Strætóvegur um Stjörnugróf

ONE2109382 / BG

Fyrirspurn strætó bs

Umsögn skipulagsdeildar

Leið H (tilvonandi) – brún lína. Hringur utan um Kjarrhólmi og Smiðjuhverfi.

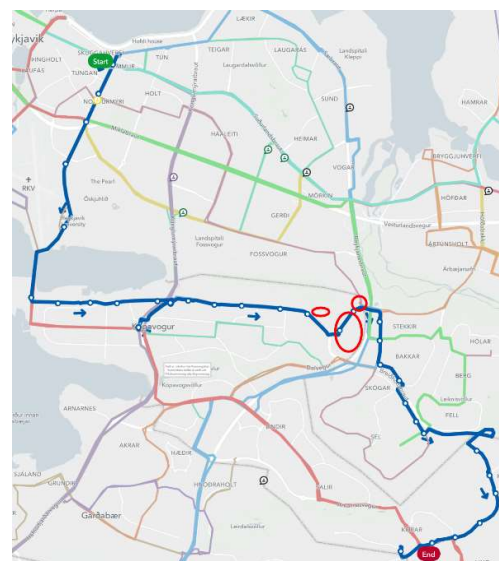
1 Hversu mikil bót er þetta fyrir farþega í Kópavogi (Smiðjuhverfi og Kjarrhólmi t.d.)

Göngufjarlægð í Kjarrhólmi er um 500-700 metrar í tilvonandi stoppistöð en leið 4 (leið O í nýja leiðarkerfinu) er með stoppistöð 100-300 metrum frá Kjarrhólmi og stoppar svo tvisvar við Smiðjuveg og mun sú leið áfram þjónusta íbúa í Kópavogi og með tilkomu Fossvogsbúrúnar mun þessi leið (blá lína) vera hröð og góð tenging yfir í Reykjavík.
